工程指示 / 要求簡箋(E.I.)

工程指示編號 : EI / 5563 / 22 修改版次 :
 工程編號 : J - 858 工程名稱 : 將軍澳日出康城 11
 工程項目 : 幕牆 單元件組裝圖 改圖指示
 收件人 : 生統 / 王良 / 水洪 發件人 : Ant Yeung 日期 : 30/12/2022

质量检验报告

REPORT NO. 质量检验报告编号: QIR-858-22-025

X86278-18L

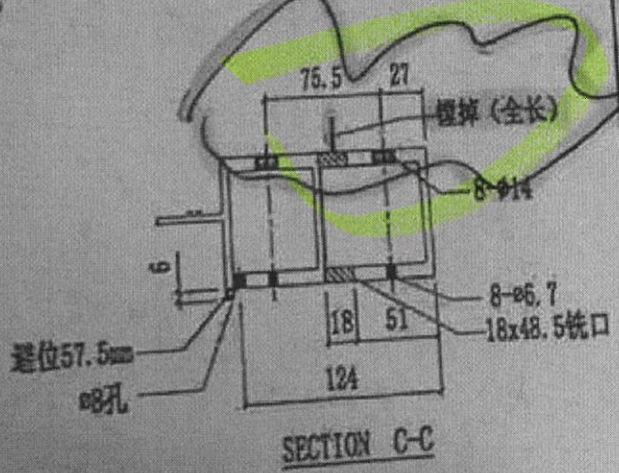
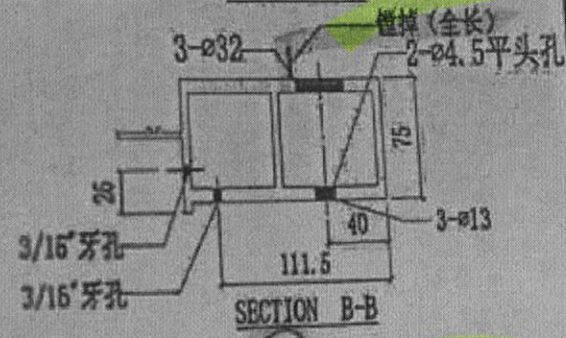
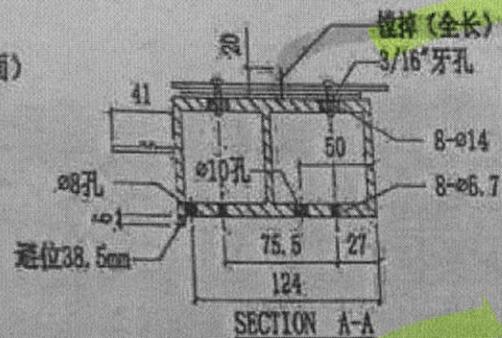
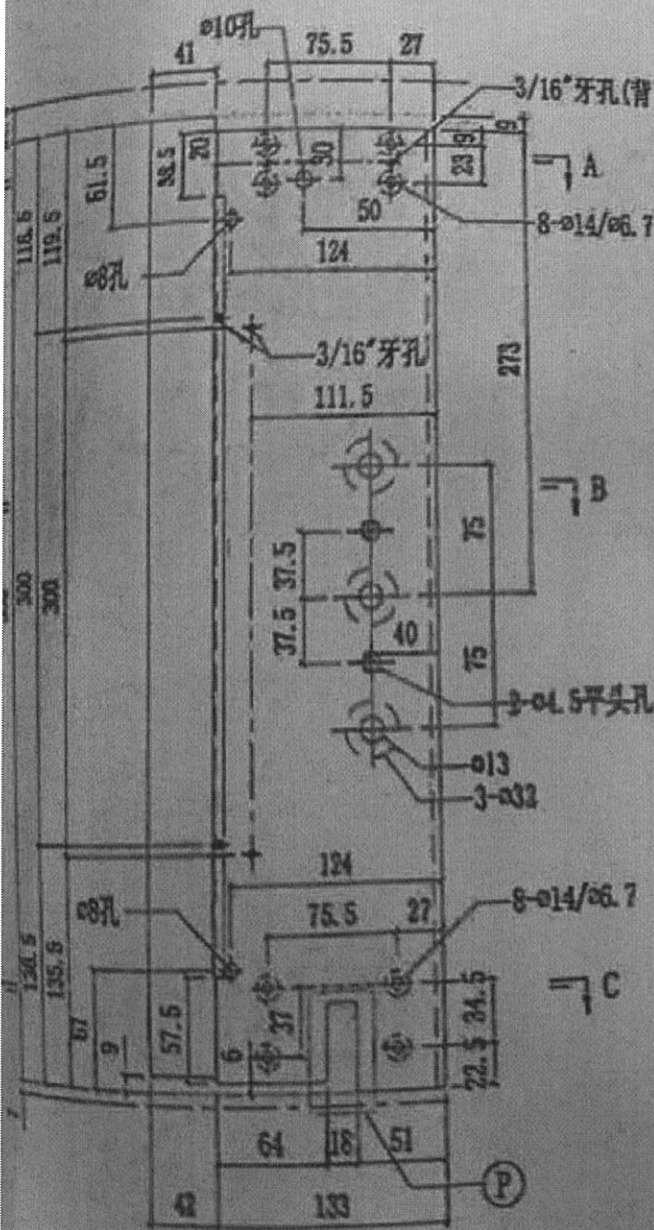
請修正組裝圖內圖示和拆圖一致。 免得廠內顧問疑問, 影響收貨
如邊企料的"翼仔"顯示為通長鏜掉(全長), 即組裝圖不需顯示邊企的"翼仔"。

請項目經理 Jason 要求拆圖人員協助, **修正組裝圖圖示結構與拆圖一致。**

AF-122

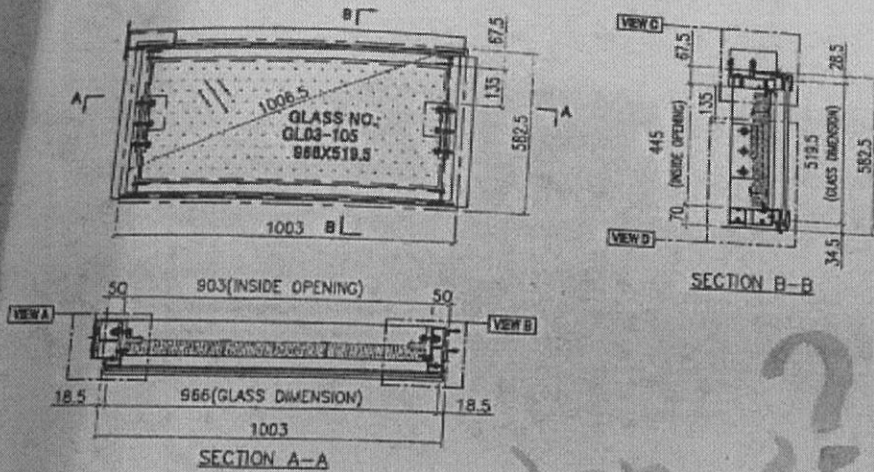
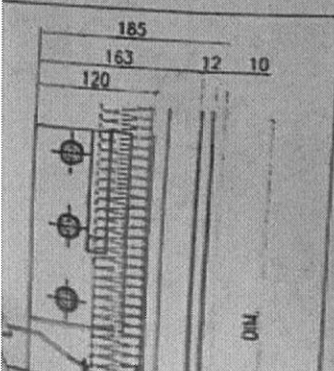
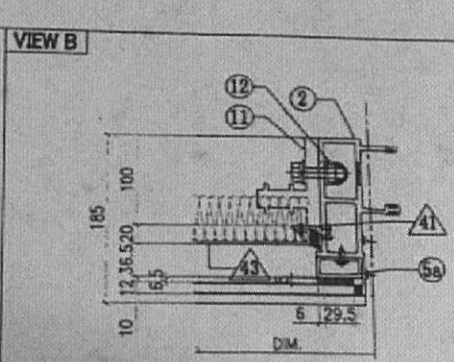
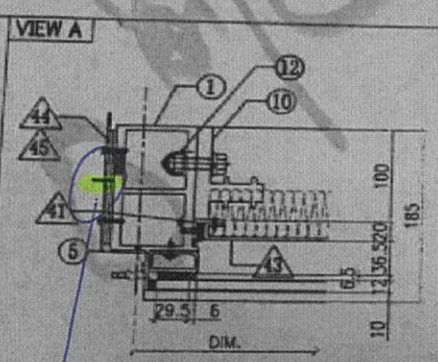
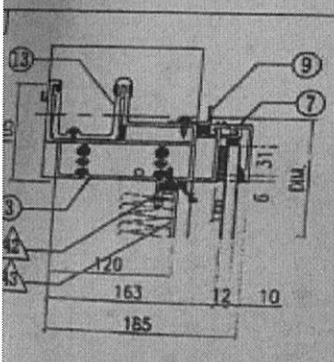
組裝圖修正，~~不應顯示~~

如加工圖為無鏜掉

組裝圖不顯示

刪去
